Progetto per la realizzazione di impianto eolico denominato “Poggio alle Pancole” Comune di Lajatico (PI).  
Codice della procedura 7874 data di avvio 4-1-2022.

**Progetto per la realizzazione di un impianto eolico, denominato "Poggio alle Pancole", costituito da n. 7 aerogeneratori, per una potenza complessiva pari a 42 MW, e delle rispettive opere di connessione alla RTN, da realizzarsi nel Comune di Lajatico (PI). Cod procedura 7874**

**OSSERVAZIONI – ALLEGATO 3**

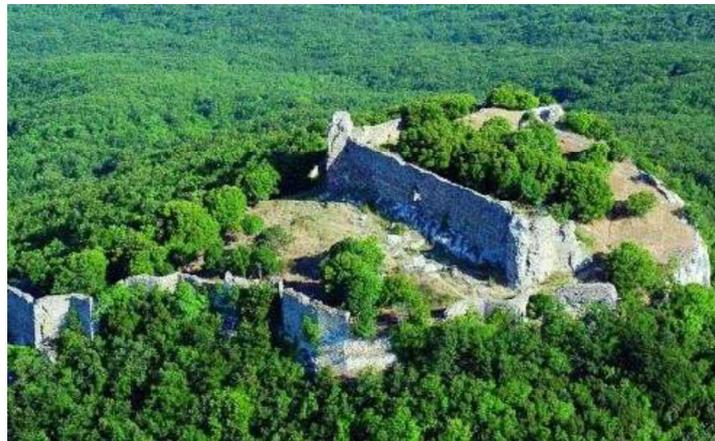
Il progetto del nuovo parco eolico invece è posto proprio lungo la direttrice Rocca di Pietracassia – Volterra, e le prime torri eoliche sono site ad una distanza molto ridotta dalla Rocca (meno di 2 chilometri). La realizzazione del Parco potrebbe perciò distruggere per sempre la più importante direttrice visiva storica che ancora possiamo apprezzare, con grave, insipiente e irreparabile danno al paesaggio, alla storia e alla cultura del territorio.

*Vista dalla Rocca di Pietracassia verso Volterra – il nuovo parco eolico andrebbe ad impattare proprio sulla direttrice, e posto a meno di 2 chilometri, impedirebbe la vista di Volterra dalla Rocca; il parco eolico esistente, visibile sulla destra, è posto tra 4 e 6 chilometri, ed è parzialmente nascosto da un colle più alto.*

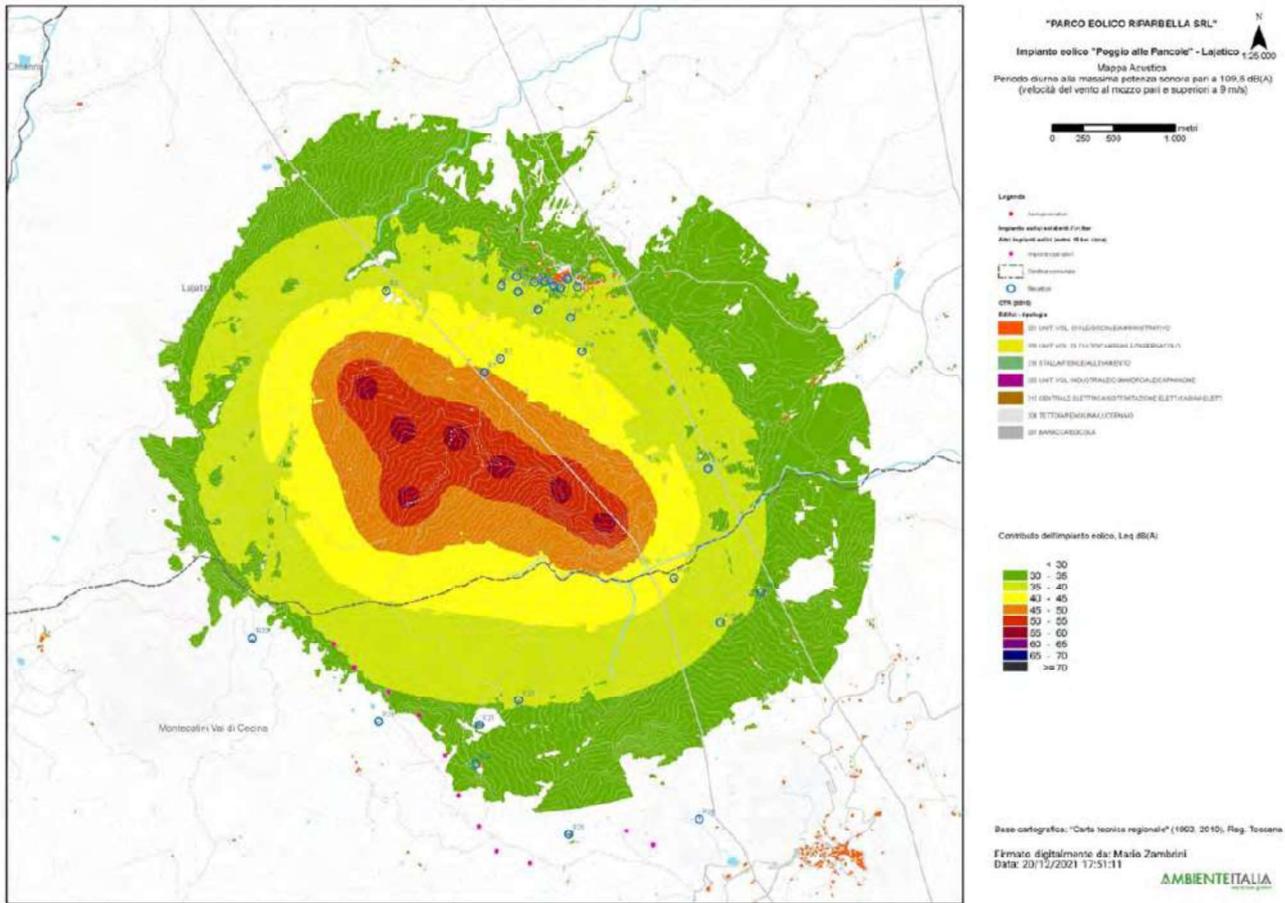
1. A pag 117 della valutazione impatto acustico si stima l'altezza degli edifici pari a 6 m. La stima non è condivisibile in quanto molti edifici hanno almeno un piano in più rispetto al terra e primo. Si tratta di una scelta non cautelativa, quindi, che porta a stimare al ribasso i livelli ai fabbricati.

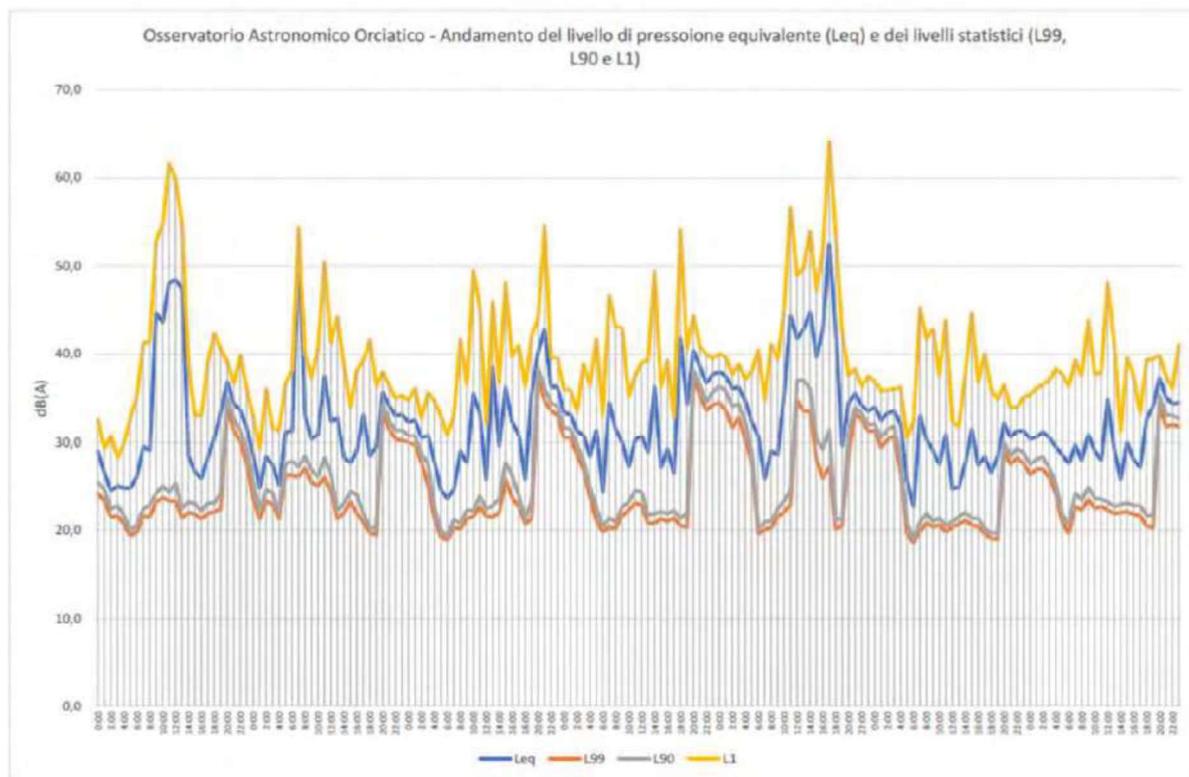
In corrispondenza dei dati fin qui esposti si può osservare dal grafico seguente, documento STUDIO D'IMPATTO AMBIENTALE SINTESI NON TECNICA, codice elaborato 20V036-L-Sintesi-non-tecnica-201221,

pagina 28 che in corrispondenza di livelli di pressione equivalente Leq intorno ai 45 dB(A), i livelli

di pressione istantanea L1 si aggirano intorno ai 63 e 65 dB(A) o comunque superiori a 50 dB(A) e questo per periodi di 4 e 9 ore, quindi per buona parte della giornata.
